改善箇所説明図

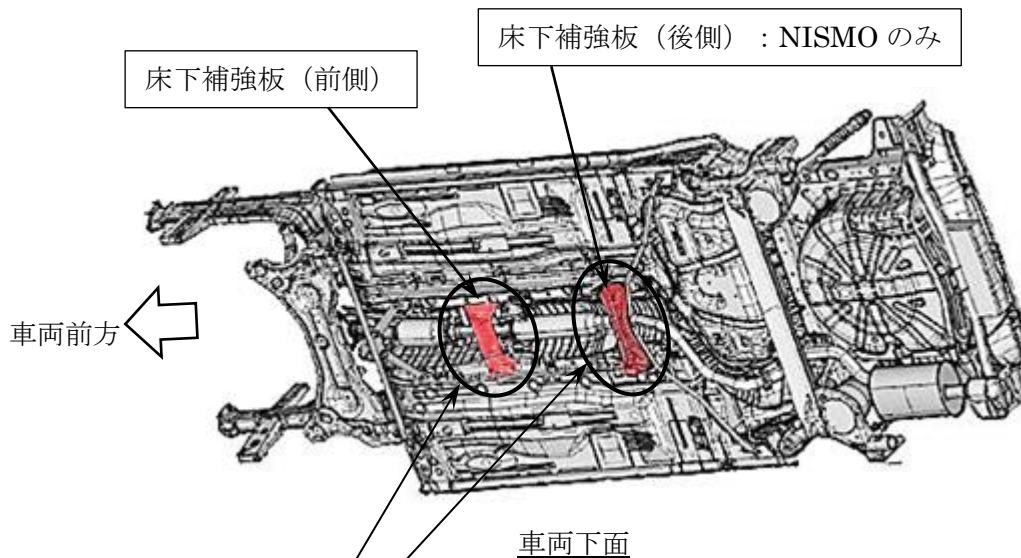
基準不適合発生箇所

ニスモ仕様車の床下補強板において、組付け作業が不適切なため、組付けボルトの締め付けが不足しているものがある。そのため、そのまま使用を続けると、走行中の振動等により当該ボルトが緩むおそれがあり、最悪の場合、床下補強板が脱落して、他の交通の妨げになるおそれがある。

改善の内容

全車両、当該組付けボルトを新品と交換し、適切に締め付ける。

識別：銀色のシールをモデルナンバープレートに貼り付ける。
